II MODIFICACIÓN DE ESTUDIO DE IMPACTO AMBIENTAL YANACOCHA

LEVANTAMIENTO DE OBSERVACIONES - ANA

Prepared for:
Minera Yanacocha S.R.L.

Prepared by:
STANTEC PERU S.A.

Path: C:\Users\crisat\Documents\ArcGIS\Packages\Figura_4.16_Distribucion_PermeabilidadCapa1.mxd

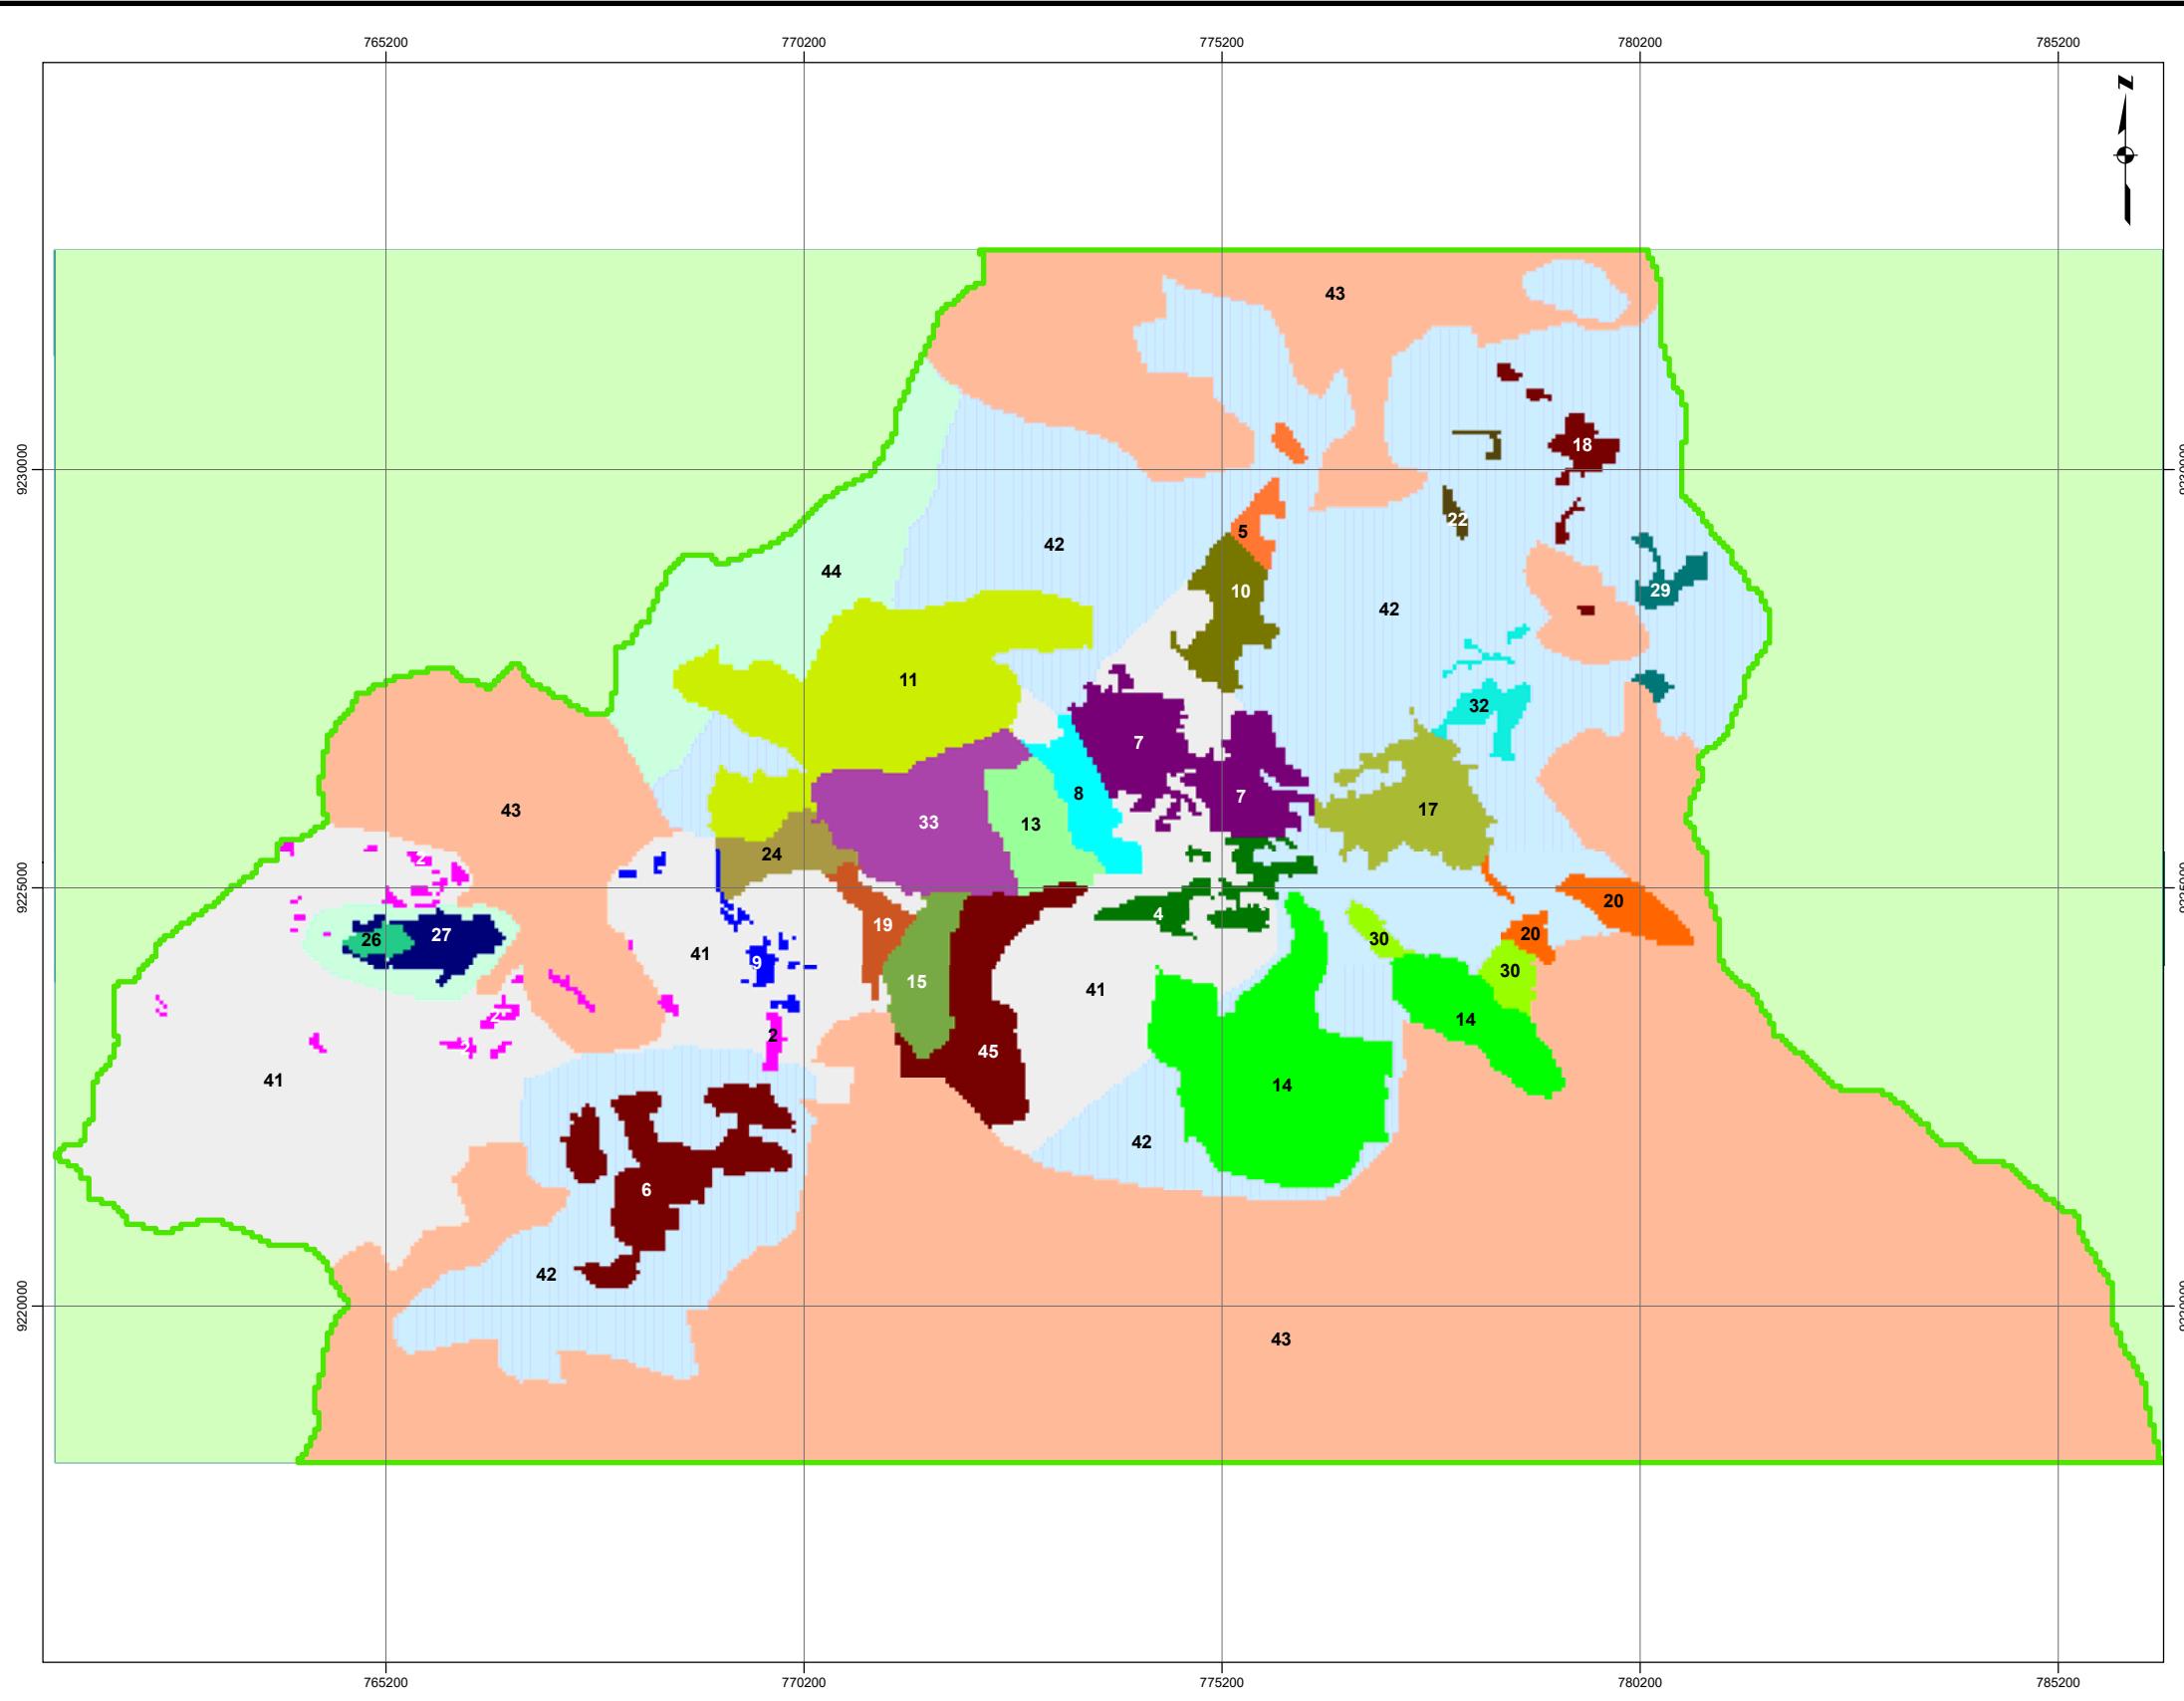
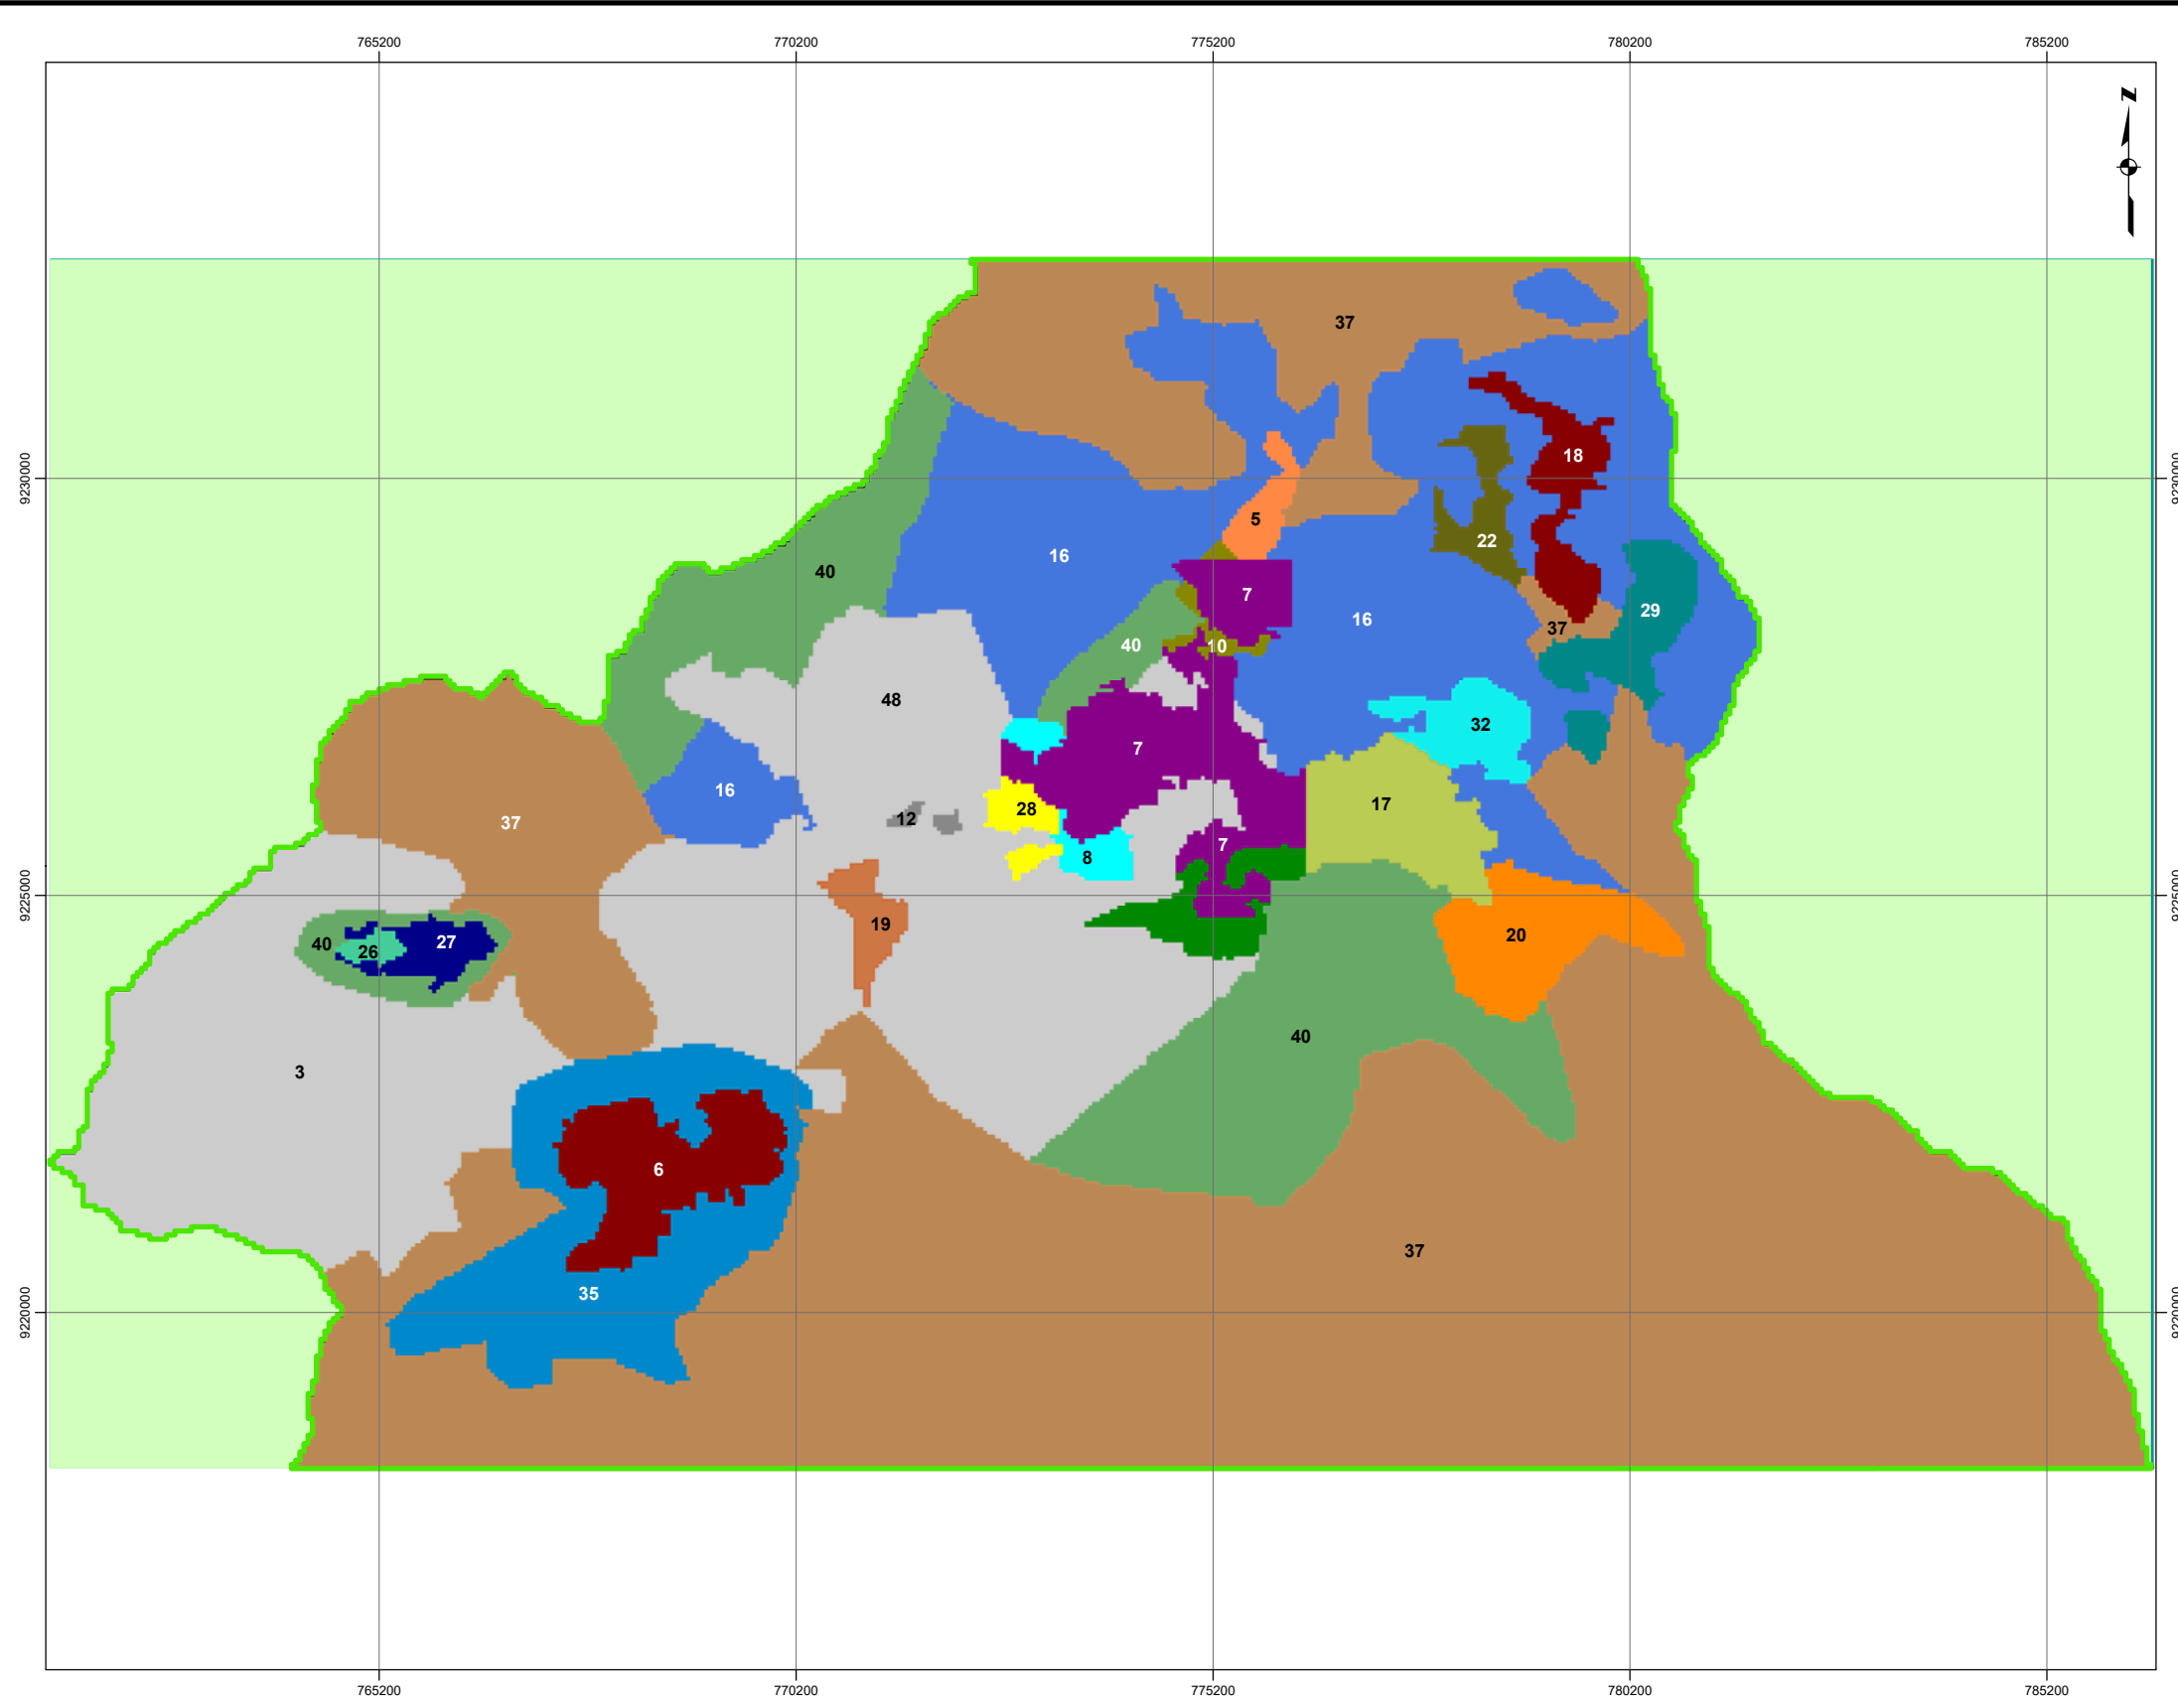
d. Del modelo numérico no se especifica los valores de permeabilidad utilizados para la calibración del mismo, solo se muestran en las Figuras 4.16, 4.17 y 4.18, donde el nombre a cada zona de permeabilidad difiere con lo desarrollado en el sub-ítem 3.4.2, así mismo atendiendo la observación respecto a las características hidrogeológicas literal "c", deberá de uniformizar términos conceptuales y los usados para la definición de zonas en el modelo numérico.

- g) A continuación se muestra las Figuras Obs 27g, las cuales muestran la distribución espacial de los valores de coeficientes de almacenamiento (Sy), las cuales se incluirán en el Anexo F5 Estudio Hidrogeológico.
